INFORME TÉCNICO DE INSPECCIÓN No. 019-03-2021
Gira de Inspección de Campo al sitio donde se desarrollara el EsIA Cat. I:
“INSTALACIONES PARA CRIA DE CERDOS”

Por medio de la presente, de acuerdo a lo establecido en el artículo 43 de Decreto Ejecutivo 123 del 14 de agosto de 2009, modificado por el Decreto Ejecutivo de 155 de agosto de 2011, le solicitamos **primera** información aclaratoria al Estudio de Impacto Ambiental (EsIA) Categoría I, titulado "**INSTALACIONES PARA CRIA DE CERDOS**", a desarrollarse en el corregimiento de Monte Lirio, Distrito de Renacimiento, Provincia de Chiriquí, que consiste en lo siguiente:

MINISTERIO DE AMBIENTE
DIRECCIÓN REGIONAL DE CHIRIQUÍ
SECCIÓN DE EVALUACIÓN DE IMPACTO AMBIENTAL
INFORME TÉCNICO DE EVALUACIÓN DE ESTUDIO DE IMPACTO AMBIENTAL
No. 016-2021

NOMBRE DEL PROYECTO: INSTALACIONES PARA CRIA DE CERDOS

Verificación de Coordenadas

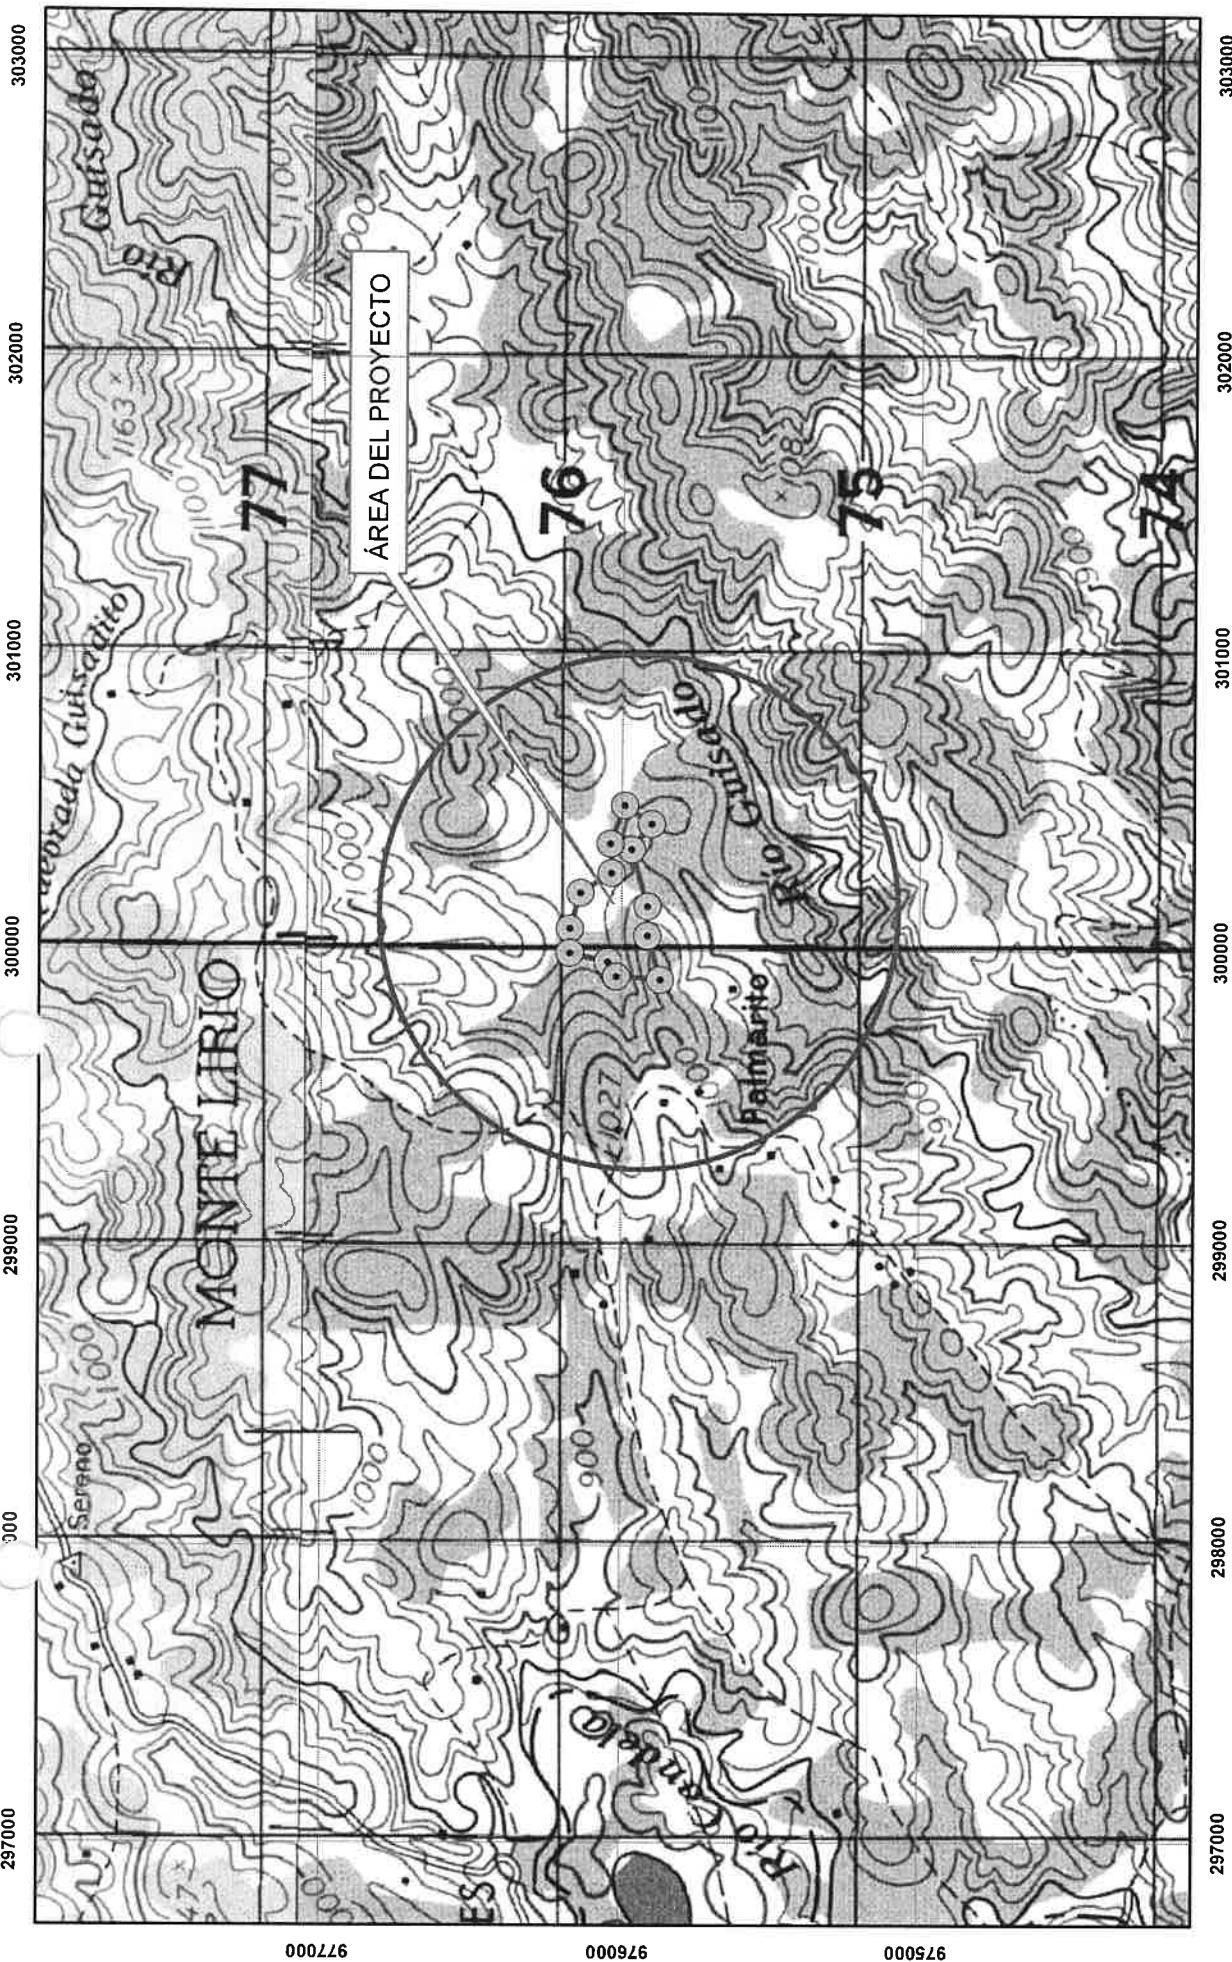
Las coordenadas se ubican fuera de área protegida.

El área del polígono es de 9ha + 3692 m² y se encuentran ubicada en la provincia de Chiriquí, distrito de Renacimiento y corregimiento de Santa clara.

GEOMATICA – EIA – CAT I – 0074 – 2021

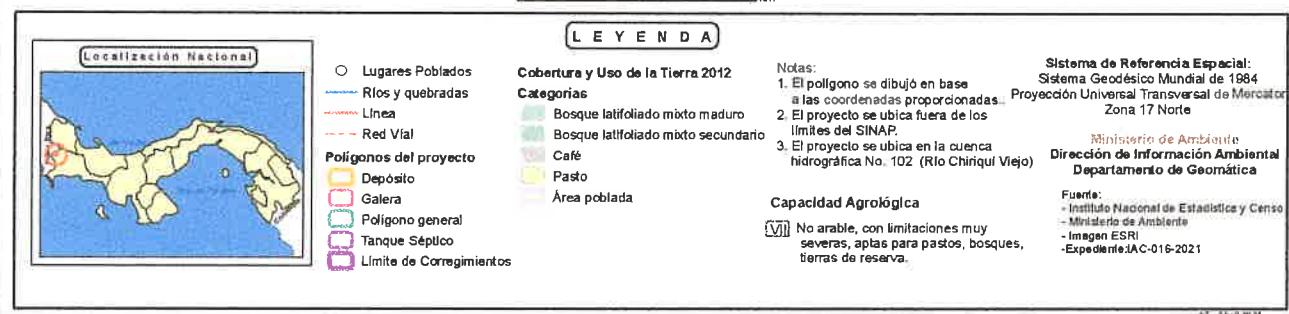
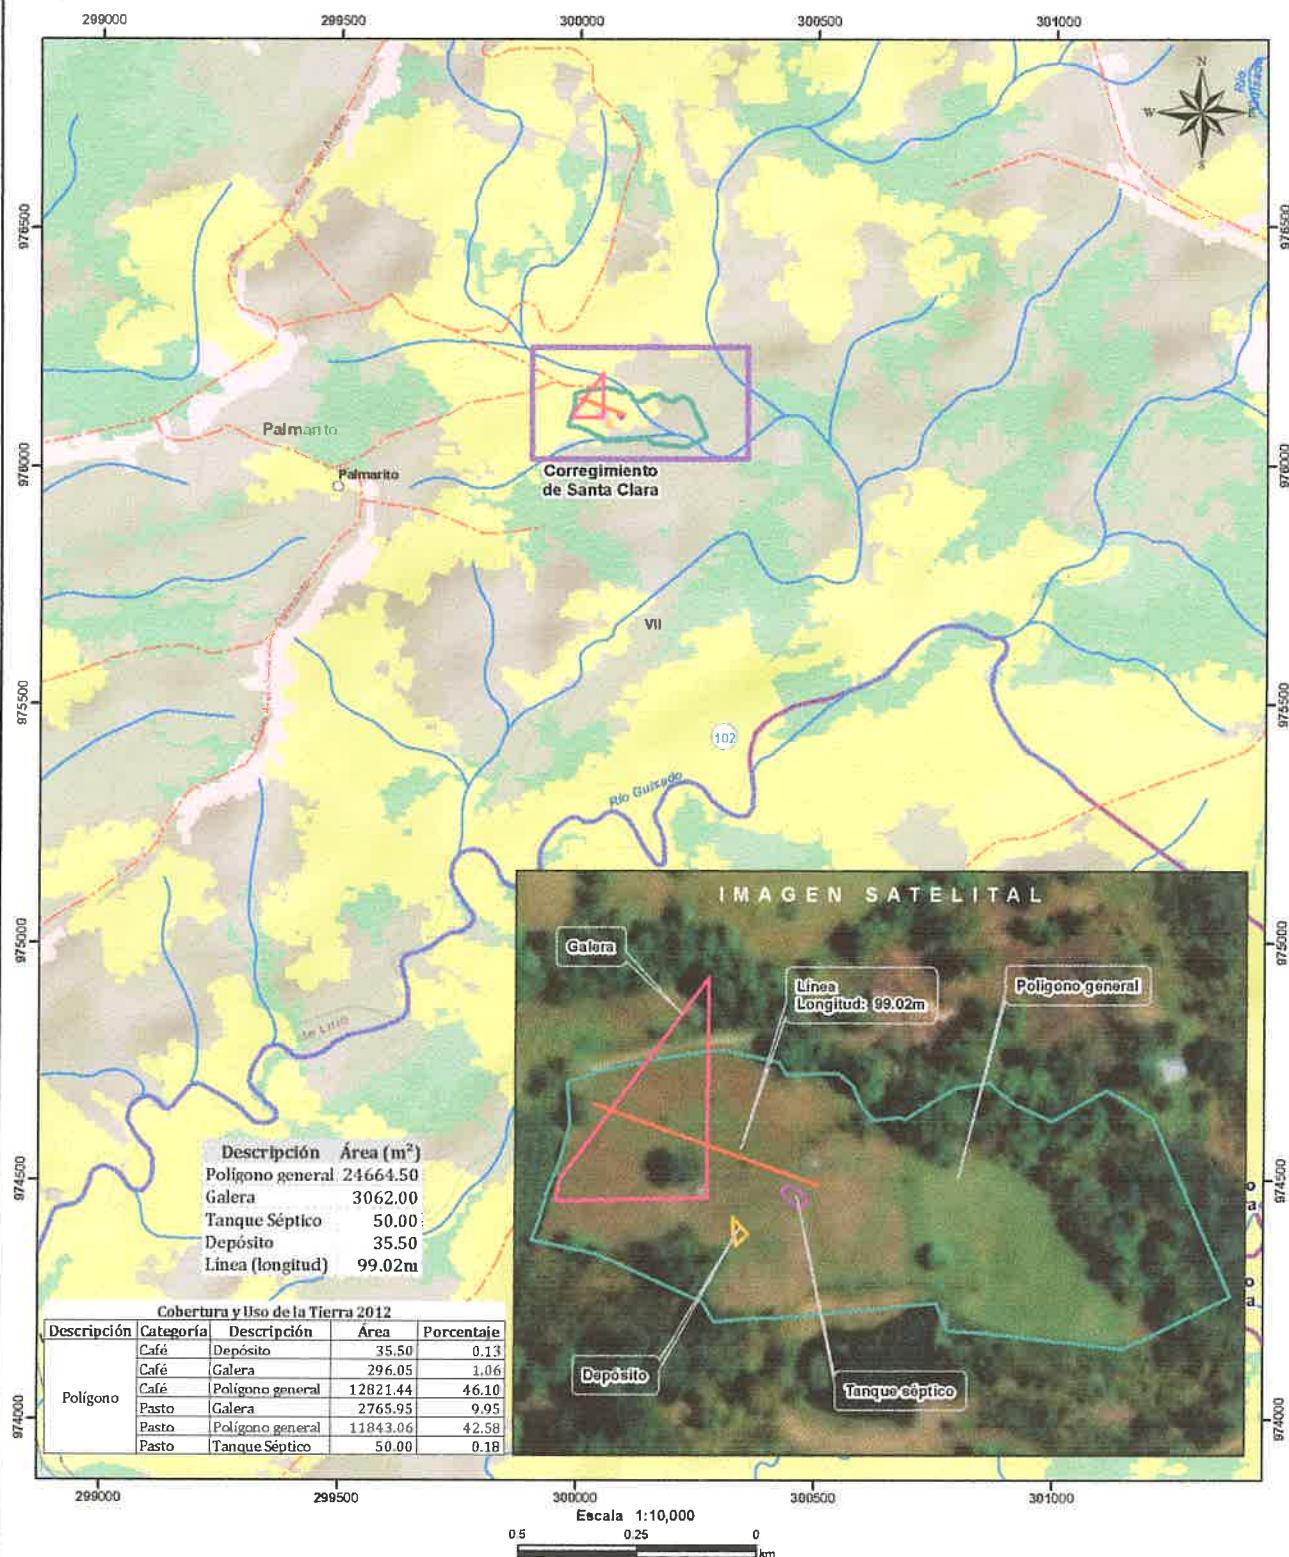
Con los datos proporcionados se generó lo siguiente: un polígono “General” de (2 ha + 4664 m²), un polígono denominado “Galera” de (3,062 m²) un polígono denominado “Tanque séptico” (50m²), un polígono denominado “Depósito” (35.5 m²) y una línea de (99.02 m) de longitud. Los mismos se ubican fuera de los límites del Sistema Nacional de Áreas Protegidas.

De acuerdo a la Cobertura y Uso de la tierra 2012, los datos se ubican en las categorías de Café y pasto; y según la Capacidad Agrológica se ubica en el tipo VII (No arable, con limitaciones muy severas, aptas para pastos, bosques, tierras de reserva).
